Bekreftelse fra Nettselskapet AS

Emne: SV: Uttalelse byggesøknad

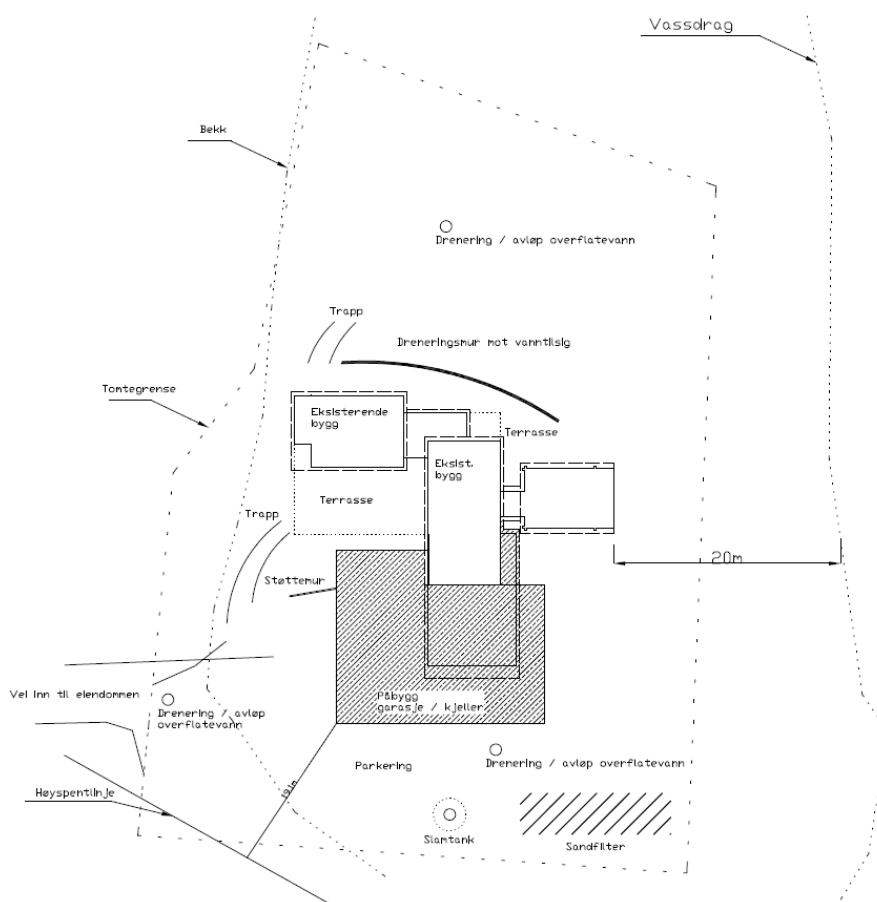
Når det gjelder høyspent linjen så blir nærmeste punkt 19m fra garasje/kjeller.

Den stiplede grønne linjen er 230V linjen til nabohytte. Den blir berørt, men regner med at det går fint å flytte denne kablen. Det er mange stolper i nærheten som det lar seg hekte i. Dette får vi komme tilbake til etter hvert.

I § 6-4 står det at minste tillatte horisontale avstand fra linje til bygninger (d.v.s. avstanden hvis du står rett under nærmeste tråd og til bygningen) skal være minst 6,0 meter.

Dersom dette kravet overholdes har Nettselskapet ingen innvendinger mot bygging med tanke på høyspentlinja.

Her er det, så langt jeg kan forstå, mest aktuelt å be om flytting (eventuelt kabling) av linja uansett, så det blir neppe et problem.
